URGENT – INFORMATION DE SECURITE

Dossier réf. Roche : SBN-RDC-2015-05

Accu-Chek Insight

**Informations importantes concernant la pompe à insuline Accu-Chek® Insight :
Mise à jour des instructions d'utilisation sur la fonction de verrouillage des touches**

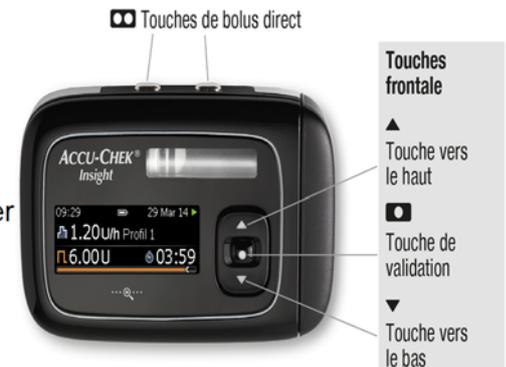
Suite à des analyses, nous avons constaté que les instructions d'utilisation et le manuel de la pompe à insuline Accu-Chek Insight manquaient de détails concernant la description de la fonction de verrouillage des touches. Cela pouvait être mal interprété ou conduire à une opération accidentelle et involontaire de la pompe. Une telle opération peut potentiellement entraîner une administration d'une dose insuffisante ou trop importante d'insuline et avoir de graves conséquences pour la santé, telle qu'une hyperglycémie ou une hypoglycémie.

2. Veuillez noter que la fonction de verrouillage des touches de la pompe à insuline Accu-Chek Insight désactive **uniquement** les 3 touches situées sur le devant de la pompe à insuline.

4. Les touches de bolus direct sur le haut de la pompe à insuline Accu-Chek Insight **ne sont pas** désactivées en activant la fonction de verrouillage des touches. Pour activer la fonction de bolus direct, il faut appuyer sur l'une des touches pendant plus de 3 secondes. Les touches de bolus direct sont conçues pour permettre une administration de bolus rapide ou l'annulation de bolus dans n'importe quelle situation.

3. Veuillez noter que la fonction de verrouillage automatique des touches de la pompe est programmée par défaut pour s'activer 30 secondes après avoir appuyé sur la dernière touche. Cet intervalle peut être modifié selon les besoins personnels du patient de 4 à 60 secondes.

1. Veuillez à avertir les patients utilisant le système Accu-Chek Insight qu'ils doivent porter la pompe de façon à ce que les touches de bolus direct sur le haut de la pompe ne puissent pas être pressées accidentellement, en particulier lorsqu'ils portent la pompe dans une poche ou sous un vêtement (par exemple, ne pas la mettre dans la poche avec une clé de voiture, des pièces ou d'autres objets).

2. Les utilisateurs du système Accu-Chek Insight doivent veiller à ce que les touches sur le devant de la pompe ne puissent pas être pressées accidentellement. Durant la nuit, ils peuvent la porter dans un étui de protection.

3. Les utilisateurs du système Accu-Chek Insight doivent s'assurer de régler l'intervalle d'arrêt pour la fonction de verrouillage des touches selon leurs besoins personnels. Pour les enfants, il est conseillé d'utiliser l'intervalle d'arrêt minimum, qui est de 4 secondes, ce qui signifie que la pompe se verrouillera automatiquement 4 secondes après un déverrouillage accidentel, si aucune autre touche n'a été pressée pendant ce temps-là.

5. Pour les enfants et les adolescents qui utilisent le système Accu-Chek Insight ou les utilisateurs craignant d'activer par erreur la fonction de bolus direct, il est recommandé de configurer l'augmentation de bolus direct au minimum, c'est-à-dire 0,1 unité.
